**Avis de la Mission régionale d'autorité environnementale
de la région Nouvelle-Aquitaine
sur un projet de centrale photovoltaïque au sol
à Bouillac (24)**

n°MRAe 2021APNA3

Localisation du projet : Commune de Bouillac (24)
Maître d'ouvrage : Dharma Energy
Avis émis à la demande de l'Autorité décisionnaire : Préfet de la Dordogne
En date du : 6 novembre 2020
Dans le cadre de la procédure d'autorisation : Permis de construire
L'Agence régionale de santé et le Préfet de département au titre de ses attributions dans le domaine de l'environnement ayant été consultés.

Cartographie des habitats naturels – extraits étude d'impact page 55

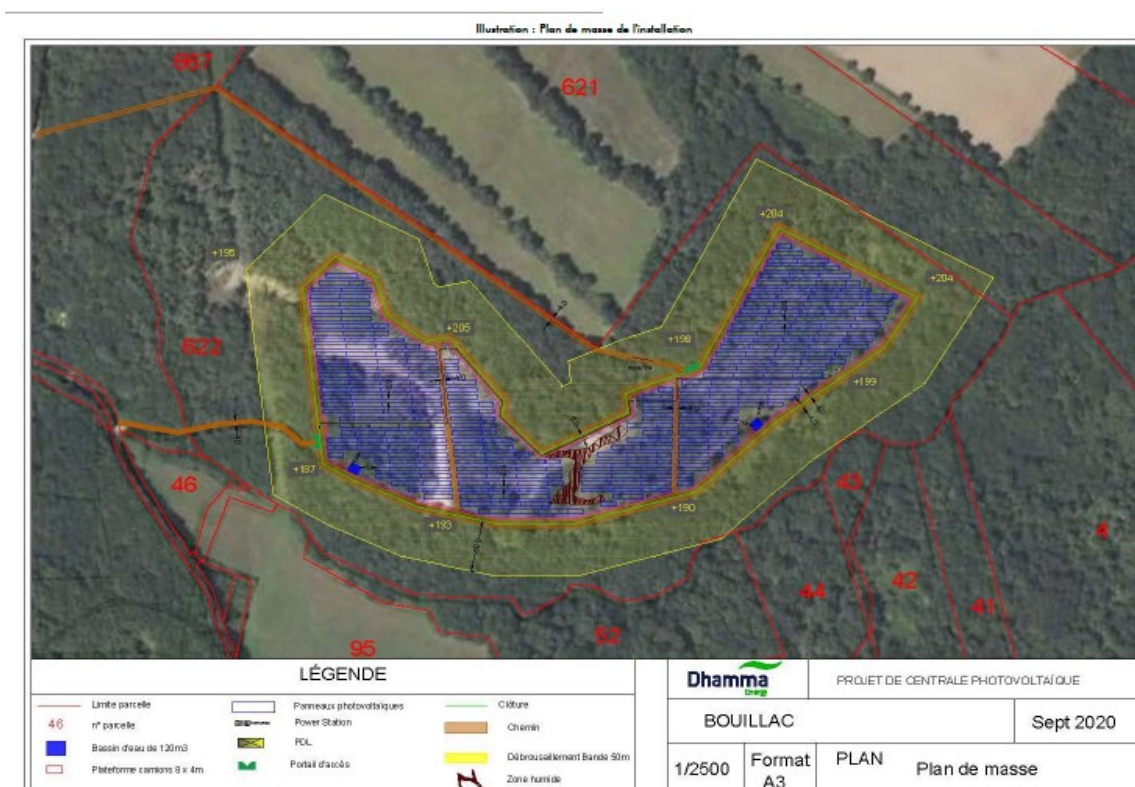
La MRAe considère qu'il convient que le porteur de projet confirme la caractérisation des zones humides en application des nouvelles dispositions de l'article L. 211-1 du code de l'environnement, modifié par la loi du 24 juillet 2019 renforçant la police de l'environnement (critère pédologique ou floristique)⁷. Il conviendra de consolider le diagnostic des zones humides en tenant compte du critère sol et de reconsidérer la qualification de modéré de l'impact du projet sur certaines zones humides en fonction de l'inventaire complet qui aura été réalisé et des impacts identifiés (destruction ou perte de fonctionnalité en prenant en compte l'ensemble des effets potentiels depuis la phase de chantier et en considérant également les effets de la surface des panneaux sur le ruissellement).
